OGGETTO: (ID:9508) Integrazioni e chiarimenti relativi al procedimento di Valutazione di Impatto Ambientale ai sensi dell'art.23 del D.Lgs.152/2006 relativo al progetto per la realizzazione di un impianto agro-fotovoltaico denominato "GREEN AND BLUE SERR'E ARENA " DELLA POTENZA DI 120 MWp ubicato in località "Serr'e Arena" nel Comune di Palmas Arborea (OR) e connesso alla rete RTN in antenna a 150 kV sulla Stazione Elettrica (SE) della RTN 220/150 kV di Oristano, previo ampliamento della stessa. Proponente: Società Innovo Development 3 S.r.l. .

OGGETTO: (ID:9508) Riscontro Richiesta Integrazioni del MASE – Nota rif. 0006306.29-05-2023 del 29/05/2023 - Procedimento di Valutazione di Impatto Ambientale ai sensi dell'art.23 del D.Lgs.152/2006 relativo al progetto per la realizzazione di un impianto agro-fotovoltaico denominato "GREEN AND BLUE SERR'E ARENA" DELLA POTENZA DI 120 MWp ubicato in località "Serr'e Arena" nel Comune di Palmas Arborea (OR) e connesso alla rete RTN in antenna a 150 kV sulla Stazione Elettrica (SE) della RTN 220/150 kV di Oristano, previo ampliamento della stessa. Proponente: Società Innovo Development 3 S.r.l. .

PUNTO DI VISTA SENSIBILE "INSEDIAMENTO NURAGICO PAULI CUCCURU S'ARENA".

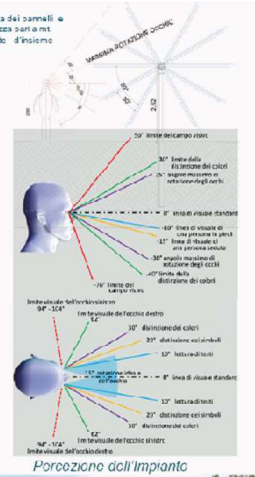
CONSIDERATO che il progetto proposto si pone in vicinanza anche di elementi archeologici identificati dalla Soprintendenza Archeologia, belle arti e paesaggio per la città metropolitana di Cagliari e le province di Oristano e Sud Sardegna con il parere endoprocedimentale del 03/05/2023 (v. Insediamento Pauli Cuccuru S'Arena - paragrafo B.1.1.d - Assetto storico culturale - PPR-BUR 10081, ed indicato nella Relazione valutazione di rischio e impatto archeologico del Proponente, p. 11), per il

Dalla Zona di osservazione Ins. Nuragico Cuccuru S'arena il sito individuato per il progetto Agro - Fotovoltaico non risulta visibile per la barriera naturale di eucalyptus ad alto fusto. Il punto di vista sensibile dista circa 0,2 km dall'impianto. Non vi sono testimonianze affioranti del sito nuragico. Non si riscontra alcuna interferenza od impatto visivo negativo tra le due entità esaminate.

CARTA DEL POTENZIALE - NULLSABAP-CA_2023-00225_AM_000001_01 - area 02
potenziale non valutabile - affidabilità discreta

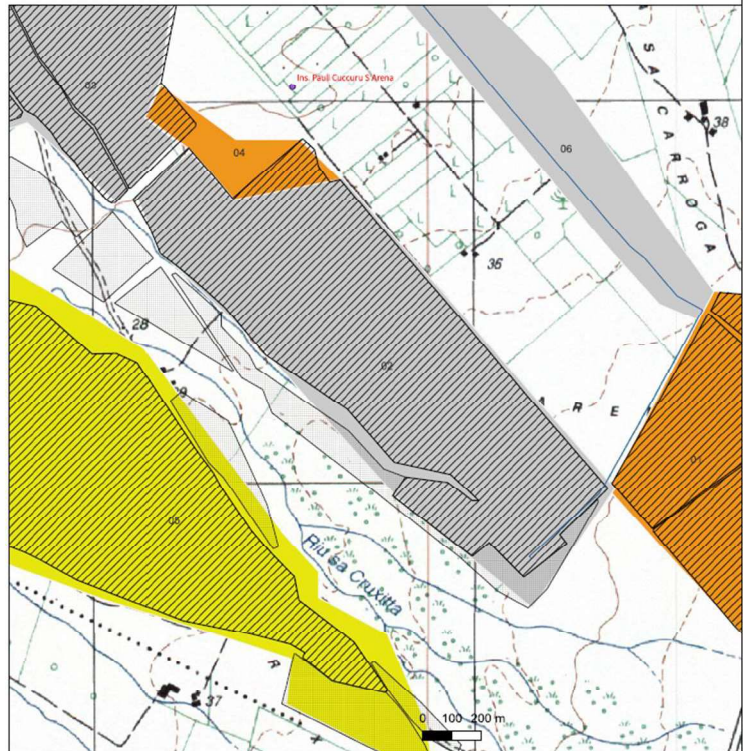
- Elaborato REL_PAES_01 – pag.65 – indicato il Riu Arriotti senza la relativa fascia di tutela di 150m e l'insediamento tipizzato ed individuato dal PPR quale bene paesaggistico ai sensi degli articoli 48 e 49 delle NTA

Risposta: Il bene indicato Insediamento Pauli Cuccuru S'Arena così come indicato nella consultazione dei dati d'archivio custoditi presso la Soprintendenza Archeologia Belle Arti e Paesaggio per la città metropolitana di Cagliari e le Province di Oristano e Sud Sardegna viene indicato nella CARTA DEL POTENZIALE - NULLSABAP-CA_2023-00225_AM_000001_01 – area 02 come un bene potenziale non valutabile – anche dal sopralluogo effettuato sia dai tecnici incaricati dal progetto che dall'archeologo che ha prodotto la VIAPIA si è potuto verificare che durante le prospezioni non sono state riscontrate né strutture, né elementi di carattere mobile. Ne consegue che tale bene così come indicato dalla documentazione fotografica allegata alla presente, e alla luce delle modifiche fatte dall'uomo con miglioramenti fondiari arature, scassi ecc. non esiste più. In ogni caso, così come evidenziato dalla cartografia allegata alla VIAPIA (pag. 21) e sotto riportata, l'interferenza e minima (evidenziato con il colore 30) infatti non interferisce con i moduli fotovoltaici ma con la recinzione e gli stradelli interni, ne consegue che tale interferenza può essere rimossa all'atto della presentazione sia del progetto esecutivo che alla richiesta dell'Autorizzazione unica. Si fa notare infine che tale bene così come indicato sia alla VIAPIA che all'archivio della soprintendenza non si tratta di un bene areale e non puntuale.

L'areale presenta un potenziale archeologico di tipo non valutabile. Tale attribuzione è motivata dal parziale allagamento dell'area, dovuto al ristagno delle acque piovane e dalla natura dei terreni; durante le prospezioni non sono stati riscontrati né strutture, né elementi di carattere mobile, ma non si esclude che a profondità alte possano trovarsi depositi di tipo archeologico, specie a ridosso del settore NE, dove a 400 m circa di distanza è segnalato l'insediamento di PAuliCuccuru S'arena
